第10回 球磨川下流域環境デザイン検討委員会 萩原堤防のデザインについて

平成29年12月4日
国土交通省 八代河川国道事務所

想定する拠点1, 2周辺のネットワークと動線

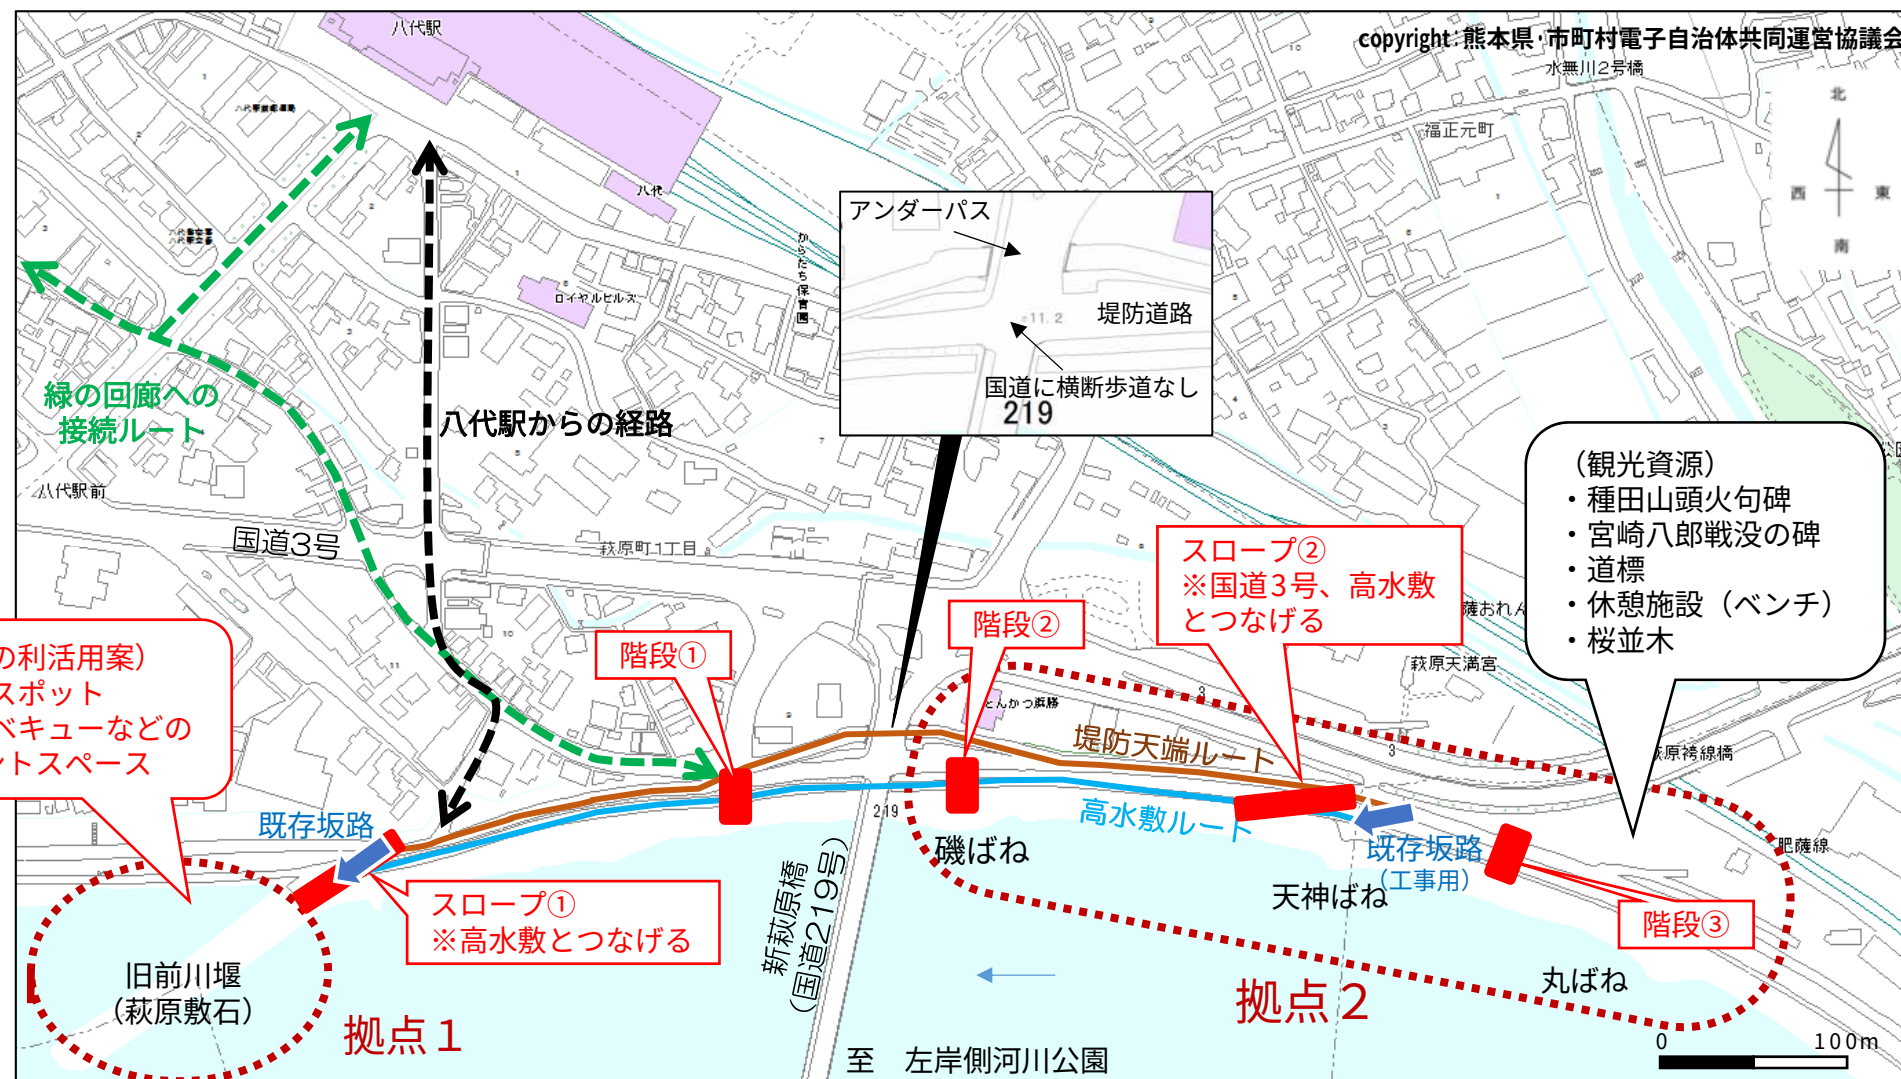
項目	意見	対応（案）
スロープの向き	- 下流向きに降りるスロープでは、高水敷を上流側にUターンすることが難しいため、緊急車両の通行にも配慮が可能なよう、上流向きにもスロープが設置できないか。 - 敷石へのアクセスと動線を考慮した設計とし、模型に反映してほしい。	- 洪水時の安全性への考慮から上流向きのスロープは設置できないが、進入が想定される緊急車両の種類等など消防所管組織に具体的なニーズを確認しつつ、高水敷を使用して上流側に転回する空間を検討する。 - 敷石付近に設置するスロープについては、敷石と高水敷の両方にアクセス可能な設計とする。
スロープの位置	高水敷の通路は緊急車両の通行に配慮したものとし、現状の堤防天端と国道3号が接続する箇所と、高水敷とへのアクセスがスムーズになるような設計とすべき。	国道3号から天端道路へ進入可能とするためには、交通管理者（警察）との協議が必要となるが、スロープの位置は下流側に移動させ、国道3号との接続が容易になるような設計とする。
高水護岸の階段	200m程度に1箇所は階段を設置することが望ましい。 - 新萩原橋の上下流に1箇所ずつあることが望ましい。	後背地の道路網や石はねの位置を考慮し、新萩原橋の上下流に、概ね200m間隔となるように階段を設置することとする。

- ・ 拠点1、2は八代駅や緑の回廊からの導入口にあたり、堤防背後からのアクセスを想定
- ・ 川沿いには高水敷を利用し新萩原橋をくぐる動線と、堤防天端から国道219号のアンダーパスを経由する動線の2通りがあり、周遊する利用が想定される
- ・ 当該利用を想定しスロープと階段を背後の道路網や観光資源を考慮し概ね100～200m間隔で配置する
- ・ スロープは、国道3号や天端道路から高水敷へのスムーズな通行に配慮した形状とする

低水護岸の勾配

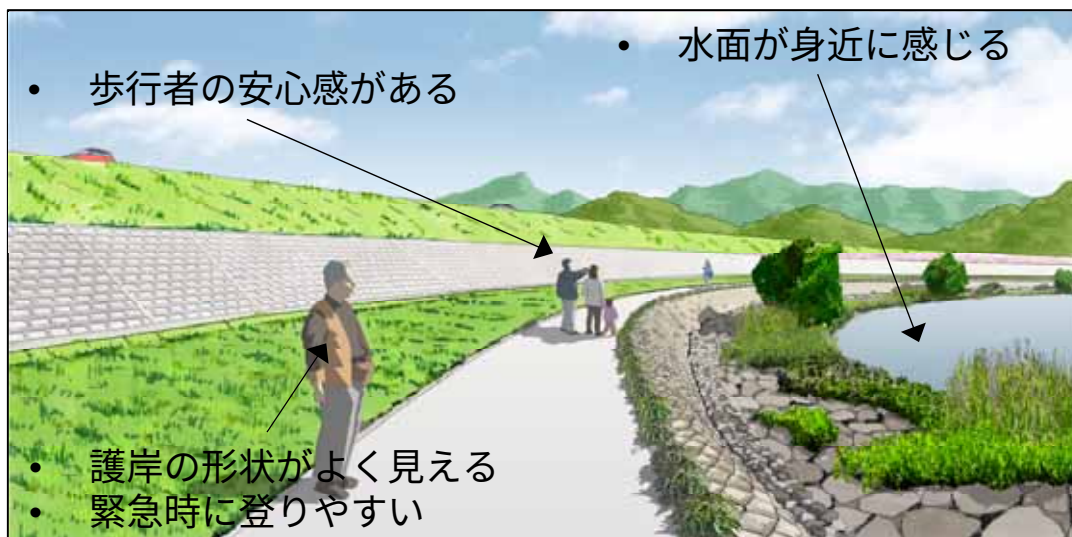
項目	意見	対応（案）
勾配	低水護岸の勾配は1割程度で良い。	低水護岸の勾配は1割程度を採用する。
親水性	水生生物と触れ合ったり釣りなどのために、低水護岸部に階段を設けるなど、水辺に近づけるように整備することはできないか。	- 水衝部にあり水難事故の危険性があることを踏まえ、安全に水辺に近づけるよう、流速が小さくなるワンドのような箇所の設置を検討する。 - 当該構造の是非を利用実態から判断するため、今年度以降整備予定の新萩原橋下流の位置で試験施工を実施し、その結果から将来的な扱いを判断する。
境界部の処理	低水護岸に自然石を使用しても、コンクリートを使用する部分があると人工的な景観となるので、ディテール（細部）も含めてしっかり設計することが必要である。	コンクリートが露出しないように配慮する。

低水護岸の勾配は1割程度の石積みとする。

樹木の種類

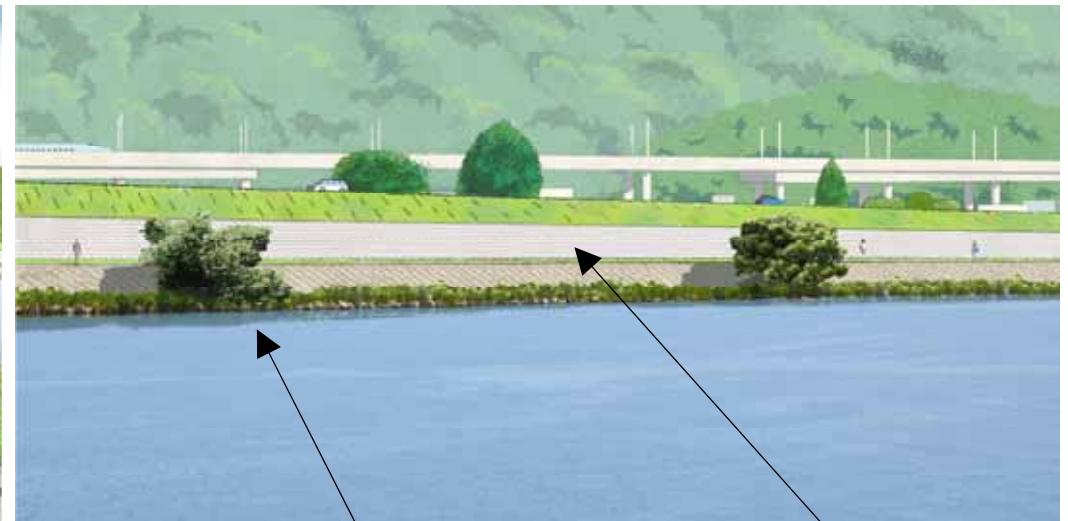
項目	意見	対応（案）
高木と低木の配置	- 水生生物にとっては、水際に植生があることが重要である。 - 高木については適度な間隔で配置することが妥当である。	高木は適度な間隔で管理する案を採用する。
水際の処理	- 練積みにしないことが生物にとって良い空間になる。 - 捨石を覆土することはできないか。	- 捨石は空積みで整備する予定である。 - 捨石に覆土する予定はないが、出水により土砂が供給される可能性はある。

河畔林は高木と低木が適度な間隔で混在するように管理する。
